**430**
SCUDERIA

Aktions Nr.	Gruppe	Progressiv Nr.
285	9	1644

Betreff: **Aktualisierung vorderer Unterboden**

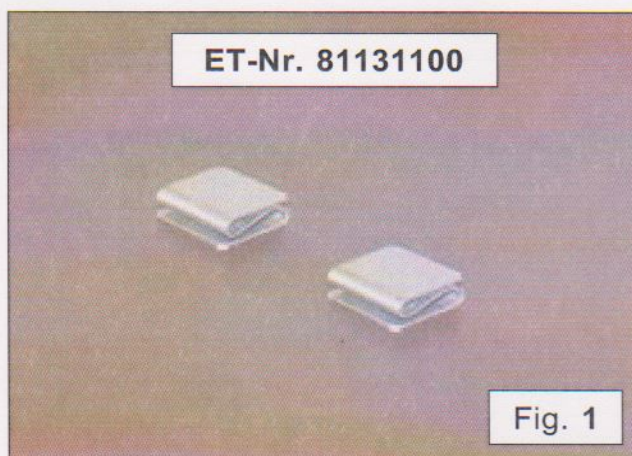
Die Aktualisierung besteht in der Montage der **Befestigungsklammern am vorderen Unterboden ET-Nr. 81131100** (Fig. 1) zur verbesserten Abdichtung.

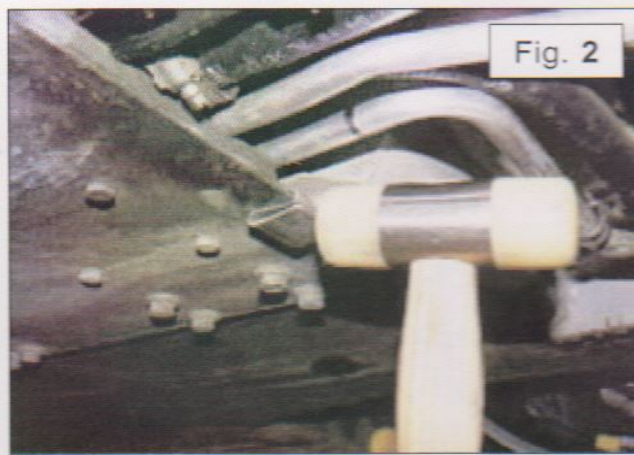
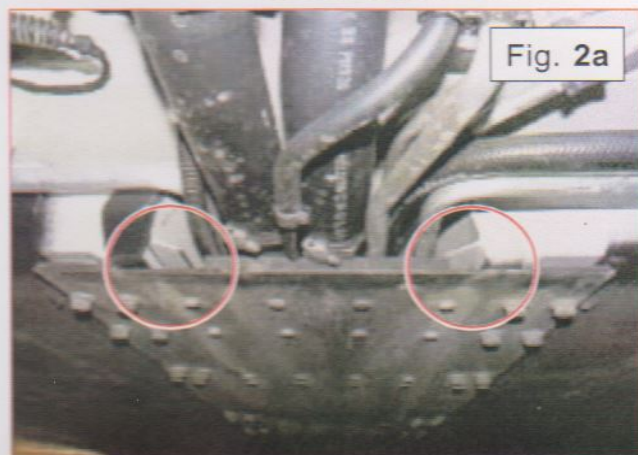
- › Den **vorderen Unterboden demontieren** (wie in Kapitel **M2.12** des Wrkstatthandbuchs beschrieben).
- › Mithilfe eines **Gummihammers** (Fig. 2) an der **vorderen Kante der mittleren Tunnelverstärkung** die **Befestigungsklammern ET-Nr. 81131100** an den in Fig. 2a gezeigten Stellen anbringen.

ACHTUNG: Die Klammern dürfen die verschiedenen Schläuche und Leitungen **NICHT** berühren.

Fig. 3

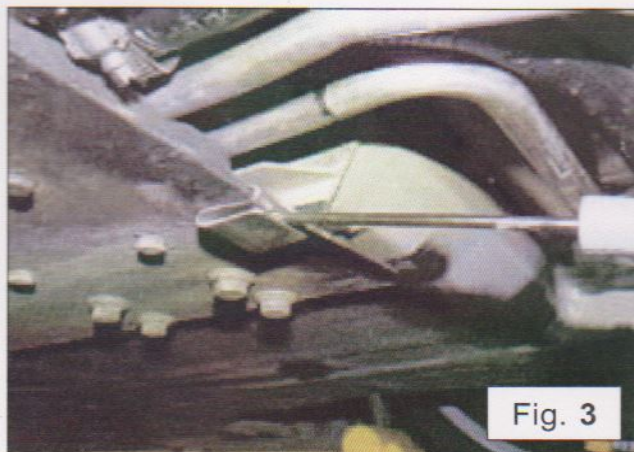
- › Mithilfe eines geeigneten **Schraubenziehers** (Fig. 3) die **Klammer leicht aufbiegen** zur **leichteren Montage** des **vorderen Unterbodens**.
